GEMENSAMT TJÄNSTEUTLÅTANDE

Dnr: T2006-515-00384

2006-04-27

Detaljplan för ny trafikplats vid Hjorthagen

*Bild över ny trafikplats vid Hjorthagen
(Trafikmängd år 2015)*

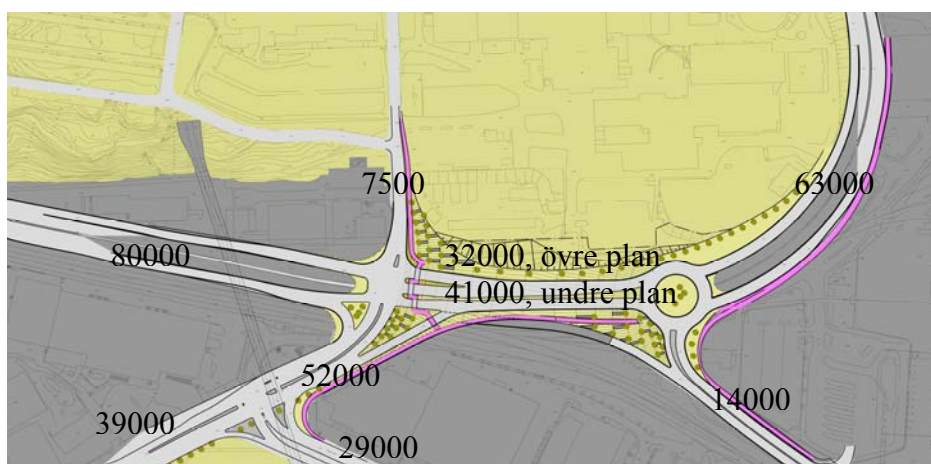
Kontoren anser att en planskildhet hade varit att föredra. Under projekteringen avser kontoren att utreda möjligheter till försvarsarbeten för en planskild lösning.

Kontoren önskar poängtera att tydligheten för trafikplatsens olika trafikslag ej får påverkas av trafikplatsens design och att separeringen mellan dessa måste följa gällande lagar och regler.

Körfältens bör ses över så att de där det är möjligt kan smalnas av för att få en mer innerstadsmässig och hastighetsbegränsande utformning
